DODATEK Č. 1
KE SMLOUVĚ O DÍLO
uzavřené dne 12. 7. 2018

Smluvní strany se dohodly, v souladu s ustanovením čl. 19 Společná ustanovení odst. 19.3., na uzavření tohoto dodatku č. 1 ke smlouvě o dílo (dále jen „SoD”) na realizaci akce: „Praha, Dědina – zateplení VUZ - realizace“ uzavřené mezi výše uvedenými smluvními stranami dne 12. 7. 2018. Tímto dodatkem č. 1 se smlouva mění a doplňuje takto:

ZMĚNOVÝ LIST			ZL č. 01							
Název akce: Praha Dědina – zateplení VUZ - realizace										
Předmět změny: Vyplnění spár panelů										
Zhotovitel:	NEPRO stavební a.s.									
Objednatel:	Armádní Servisní, příspěvková organizace	Datum: 15.10. 2018								
Způsob odeslání / předání		poštou	e-mailem	faxem	osobně X					
Odkazy na specifikaci:		Oznámení změny č. 1 včetně příloh								
na rozpočtové podklady:		ZL_01 Vyplnění spár panelů								
<u>Popis stávajícího stavu:</u> Po postavení lešení proběhla vizuální kontrola stávajících spár a bylo zjištěno, že jednotlivé stávající spáry obvodových stěn jsou široké cca 5 cm a hluboké cca 10 cm a vzhledem k možné kondenzaci a vzniku dutiny po zateplení, bude nutné ty to spáry vyplnit. <u>Projektové řešení:</u> Nebylo řešeno v projektové dokumen

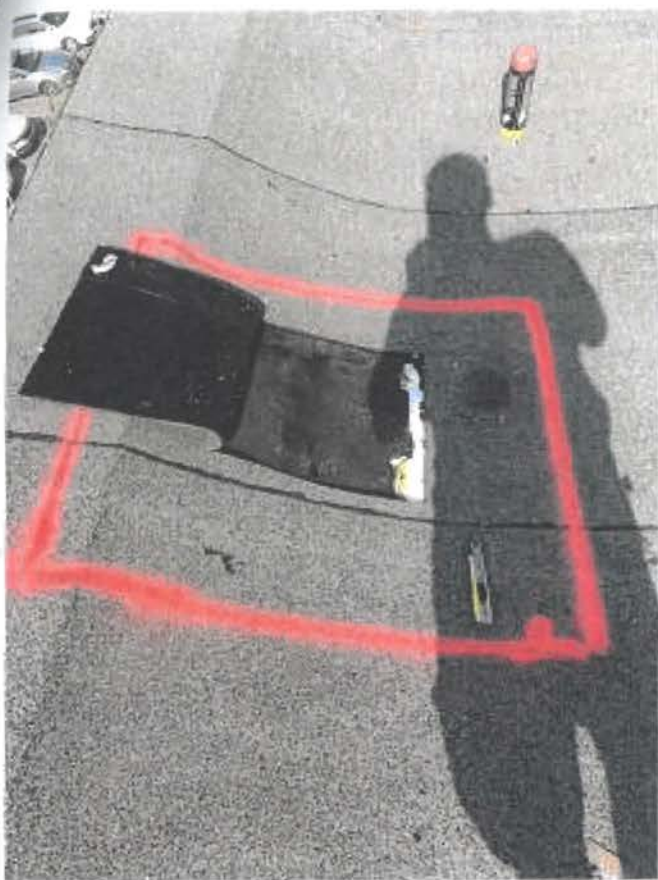
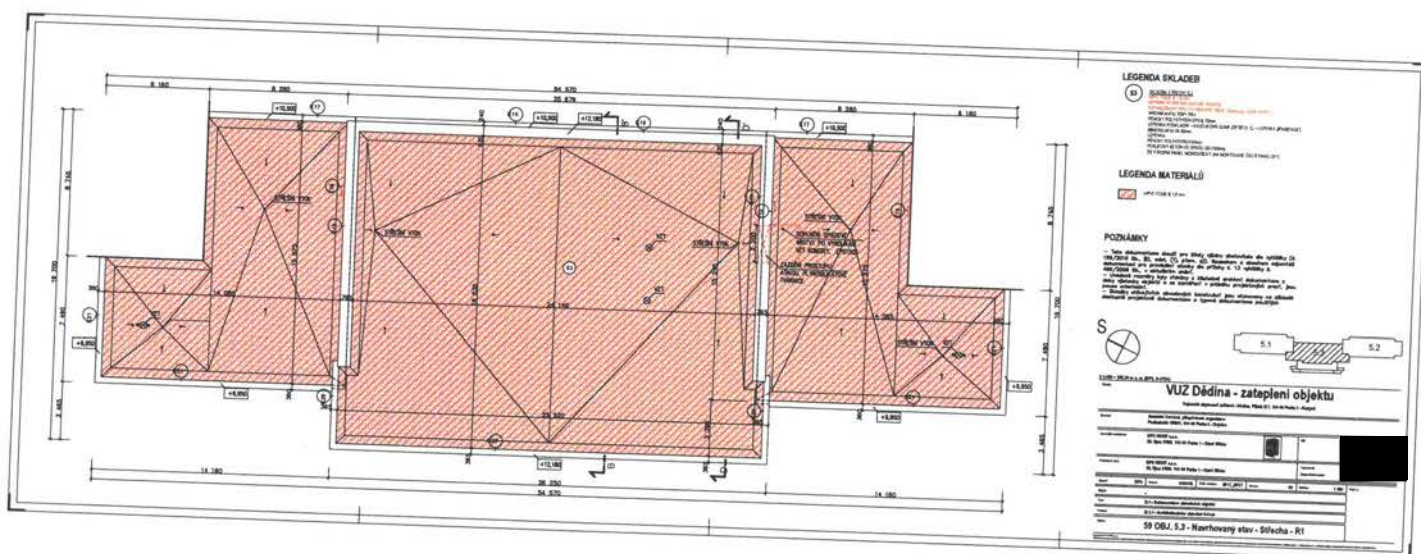
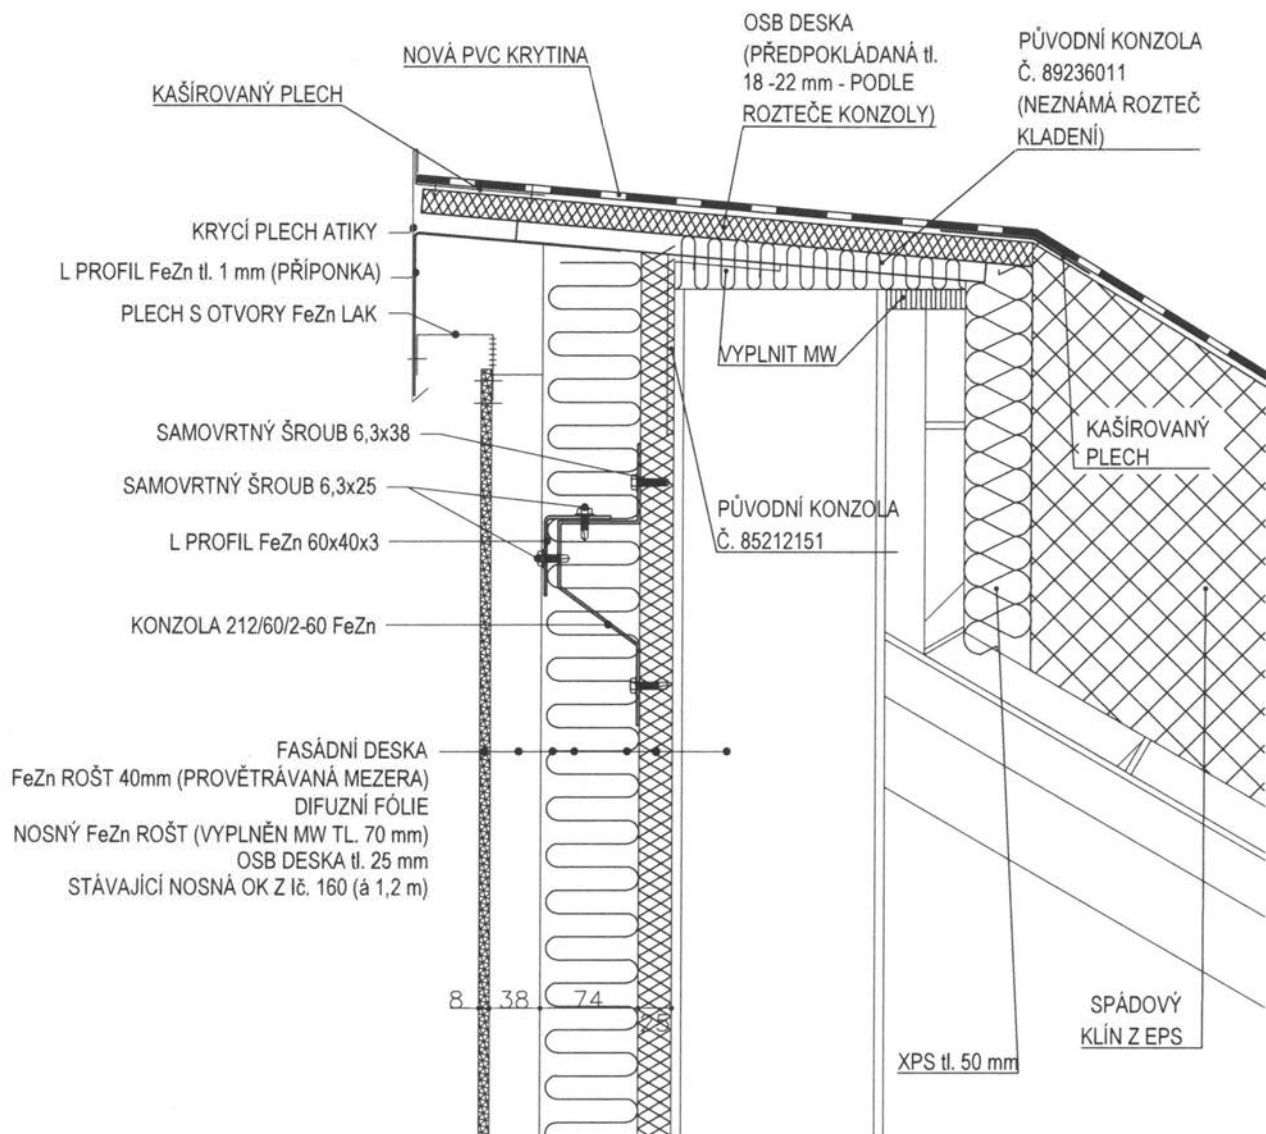
Popis	Fotodokumentace	Výkres
Popis							
Fotodokumentace							
Výkres							
Popis stávajícího stavu: V rámci přípravných prací pro pokládku nové střešní krytiny na pavilonu 5.3 (spojovací krček) byla provedena detailní prohlídka stávajícího střešního pláště včetně provedení 4 sond. Byla pořízena fotodokumentace jak samotných sond, tak „problémových míst“ v ploše střechy. Střecha vykazuje následující vady: 1) Nevyhovující spády střešního pláště - lokální nerovnosti střešní konstrukce, kdy dochází k hromadění vody na stávající střešní konstrukci v plochách 2) Uvolněné mechanické kotvení stávající konstrukce od zatížení větrem, nepřipevněné asfaltové pásy na atikách objektu (dochází k jejich zvrásnění a následné degradaci pasů) 3) Zvrásnění částí stávajícího asfaltového souvrství 4) Místní výskyt kořenů od původních náletových dřevin 5) Nevyhovující dimenze střešních vtoků 6) Možnost kondenzace v podstřešním prostoru na stávajících konstrukcích v místě nezateplené provětrávané fasády. 7) Chybějící část podhledu v místě napojení na novou vyzděnou obvodovou konstrukci pod provětrávanou fasádou ve vnitřní části objektu. Projektové řešení: V projektové dokumentaci bylo uvažováno pouze s provedením nové hydroizolační vrstvy na asfaltové bázi natavené na stávající hydroizolační souvrství. Dále bylo uvažováno s výměnou klempířských prvků vzhledem k zateplení objektu a provedení tzv. nezateplené provětrávané fasády u atik objektu. S provedením nové části vnitřního podhledu v místě výměny stávajících výplní a provedení nových obvodových stěn nebylo v dokumentaci uvažováno. Navrhované řešení: Body 2) - 5) lze řešit i při aplikaci řešení navrhovaného v projektové dokumentaci. Bod 1), tedy nevyhovující spády střešního pláště lze však řešit pouze přespádováním celé plochy střechy. Zhotovitel tedy navrhuje provedení lokálních oprav stávajícího hydroizolačního souvrství. Následně bude provedeno natavení nové parotěsné vrstvy, která bude tvořena asfaltovým pasem připraveným k natavení na stávající hydroizolační vrstvu tak, jak je uvažováno v PD. Dále bude následovat zateplení střešního pláště pomocí EPS, kdy bude pomocí EPS provedeno vyrovnání nerovností a přespádování střešní konstrukce pro bezproblémové odvedení srážek do střešních vpustí. Následně bude provedena separační vrstva z geotextilie a provedení mechanicky kotvené mPVC fólie. Jedná se o obdobnou technologii provedení střešního pláště jako u budov 5.1. a 5.2. Následně bude provedeno vytažení mPVC fólie na atiky, zateplení atik a provedení systémového oplechování. Toto řešení navrhujeme pro zajištění mechanické odolnosti střešní konstrukce, kdy dojde k dokotvení stávající konstrukce a dále zajistíme provedení bezpečného odvodu vody ze střešní konstrukce do střešních vpustí a provedeme opravy stávajícího stavu asfaltových pasů na atikách objektu, kdy je nutné tyto pásy demontovat. Navržená tloušťka izolantu je minimální z hlediska dodržení technologického postupu (prošlápnutí izolantu při kotvení, praskání izolantu při kotvení apod.). Bod 6 lze řešit provedením

dodatečného zateplení navržené tzv. provětrávané fasády. Zhotovitel navrhuje provedení podkonstrukce z OSB desek, kdy desky budou kotveny šrouby do stávající ocelové konstrukce. Následně bude provedena podkonstrukce (rošt). Na OSB desky bude mechanicky přikotvena tepelná minerální izolace tl. 80 mm, tak aby se zamezilo tepelným mostům a případné kondenzaci. Následně bude provedena parotěsná zábrana a budou osazeny fasádní desky tzv. provětrávané fasády dle projektové dokumentace stavby. Bod 7 zhotovitel navrhuje vyřešit provedením sádkokartonového kastlíku s provedením parotěsné zábrany, tak aby mohla být místnost plně využívána.

V rámci prohlídky a průzkumů na střeše spojovacího krčku byly zjištěny nevyhovující spádové poměry a nevyhovující průměry střešních vpustí. Pro další upřesnění byly provedeny další sondy v ploše střechy a v oblasti atik a monitoring vpustí inspekční kamerou. Z provedených sond plyne následující: vpustí mají průměr pouze cca 5 cm, dvě krajní vpustí jsou ucpané (první v 60 cm od povrchu střešního pláště, druhá v cca 1,2 m) – nutnost výměny odpadního potrubí vpustí v celé výšce skladby stropu /střechy a nahrazení nevyhovujících vpustí novými (s průměrem min. 10 cm). V ploše střechy byly zjištěny zakryté vrostlé kořeny stromu, nefunkční a volné kotvení střešního souvrství, nedoizolované části (paty střechy) pod stávajícím fasádním obkladem spojovacího krčku; nutnost provedení lokálních oprav vzdutí, doplnění mezer mezi izolantem. V rámci podrobného průzkumu byly rovněž provedeny tahové zkoušky pro ověření únosnosti stávajícího podkladu a pro volbu vhodného typu kotevního materiálu z důvodu nutnosti dokotvení střešního souvrství. Atika vykazuje vady projevující se zvrásněním stávajících asfaltových pasů z důvodu jejich nedostatečného připevnění k podkladu (nutné odstranění stávajících pasů z celé atiky).

OBJ. 5.2. - PŮDORYS STŘECHY - STÁVAJÍCÍ STAV

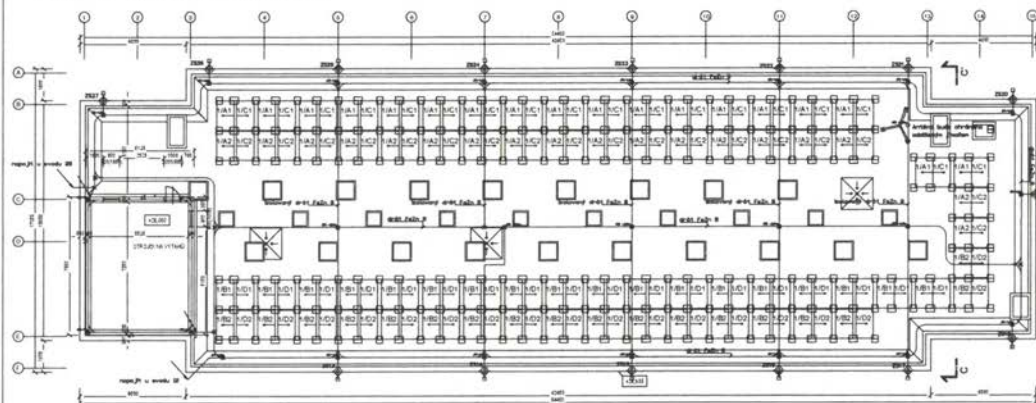
Vzhledem k tomu, že na střešní části objektu jsou dle výkresu projektové dokumentace (dále jen „PD“) umístěny fotovoltaické panely, je nutno změnit způsob ochrany proti vnějším vlivům a provést změnu výkresů v PD na akci: VUZ Dědina Praha.

Původně navrhovaný vodič FeZn izolovaný průměr 10 mm by neplnil funkci dostatečné ochrany proti odvodu bleskového výboje, a proto je nahrazen vodičem AlMgSi průměr 8 mm, a to v dostatečné vzdálenosti od fotovoltaických panelů za pomoci betonových podstavců PB 9 a izolovaných distančních tyčí ITV 68, díky čemuž je dodržena minimální vzdálenost $s = 0,5$ m (viz. detail na nově upraveném výkrese v PD). A jelikož je objekt také chráněn, dle normy ČSN EN 62305 1-4, pomocí valivé koule a úhlu alfa, tak je nutné provést i změnu výšky jímacích tyčí JT na střeše, které jsou vedeny po obvodu střechy, z JT 1 m na JT 1,5 m, a ty které jsou vedeny středem střechy, z JT 2 m na JT 2,5 m.
